TASCOBLACK フレアツール「TB550TA」 仕様変更のご案内

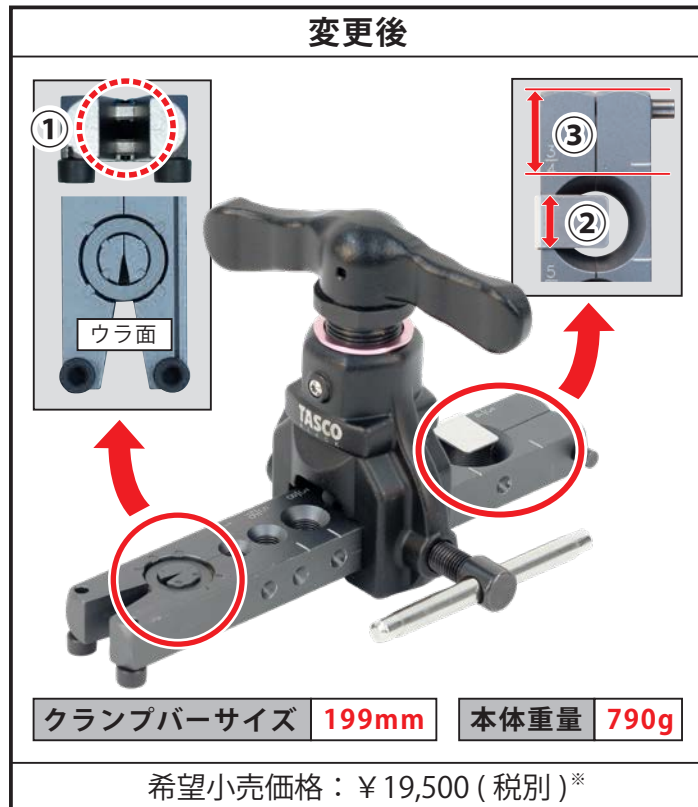
変更後の「TB550TA」はクランプバー固定部分のリングを上部の 1 箇所から上下 2 箇所に配置することで、耐久性を高めた堅牢設計になりました。さらに銅管ガイドをスリム化することで加工時の視認性を向上させました。また、先端部のスペースを長くすることで、銅管ガイドのスペースを確保しながら、加工時の持ちやすさも向上。より安定した加工を実現し、現場でのスムーズな施工をサポートします。

- ① ダブルリング設計 : クランプバー固定部分のリングを上部の 1 箇所から上下 2 箇所に配置することで、経年によるガタつきを軽減。
- ② 銅管ガイドのスリム化 : 加工時の視認性が向上しました。
- ③ 先端スペースを拡大 : 銅管ガイドのスペースを確保しながら、加工時の持ちやすさも向上しました。

2026 年 11 月出荷分より順次変更いたします。
